ECE/TRANS/SC.3/WP.3/2009/19
25 mars 2009

CODE EUROPÉEN DES VOIES DE NAVIGATION INTÉRIEURE (CEVNI)

Amendements aux annexes du CEVNI

Proposition présentée par le Président du groupe de travail informel du CEVNI

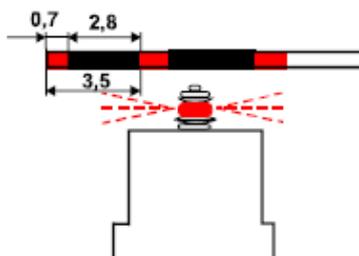
- a) Ajouter un nouveau paragraphe ainsi conçu:

1. Balisage

La voie navigable, le chenal ainsi que les points dangereux et les obstacles ne sont pas toujours balisés.

Lorsque des bouées sont utilisées, elles doivent être ancrées à une distance d'environ 5 m des limites qu'elles indiquent.

Les épis et les hauts-fonds peuvent être signalés au moyen de balises fixes ou de bouées. Ces balises et ces bouées sont généralement placées en bordure des épis et des hauts-fonds ou devant eux.

Les balises et les bouées doivent être placées à une distance suffisante pour éviter le risque de toucher le fond ou de heurter un obstacle.

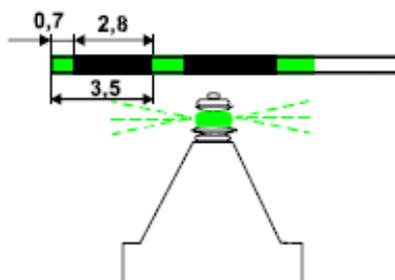
a) Figure 1, entre la deuxième et la troisième image, ajouter le dessin suivant:

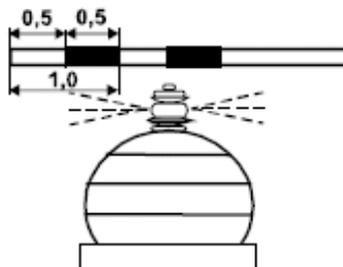
a) Figure 2, entre la deuxième et la troisième image, ajouter le dessin suivant:

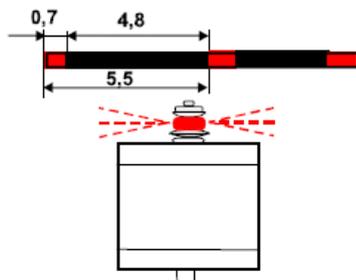
- a) Figure 3, entre la deuxième et la troisième image, ajouter le dessin suivant:

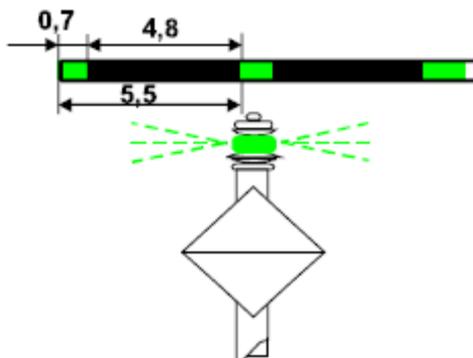
- a) Figure 5, supprimer le second dessin;
- b) Au paragraphe concernant le voyant supprimer «ou cadre de forme carrée (ayant ses côtés horizontaux et verticaux) peint en rouge»;
- c) Ajouter le dessin suivant:

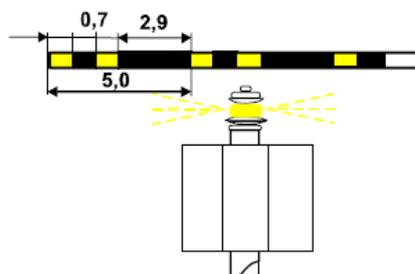
- a) Figure 6, supprimer le second dessin;
- b) Au paragraphe concernant le voyant supprimer «ou cadre de forme carrée (ayant ses diagonales horizontales et verticales) peint en vert»;

- c) Ajouter le dessin suivant:

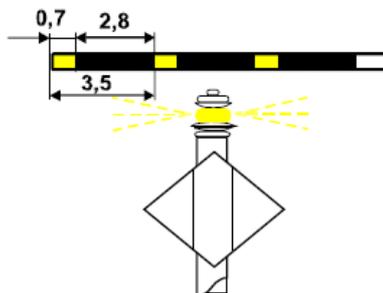
- a) Figure 8, supprimer le second dessin;
- b) Au paragraphe concernant le voyant supprimer «ou latte en forme de croix de Saint-Georges peinte en jaune»;
- c) Ajouter le dessin suivant:

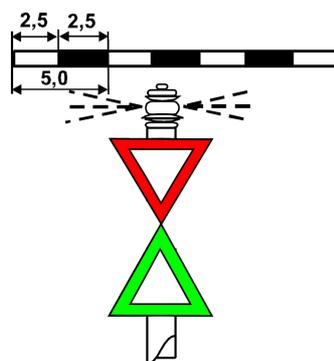
- a) Figure 9, supprimer le second dessin;
- b) Au paragraphe concernant le voyant supprimer «ou latte en forme de croix de Saint-Georges, peinte en jaune»;

c) Ajouter le dessin suivant:
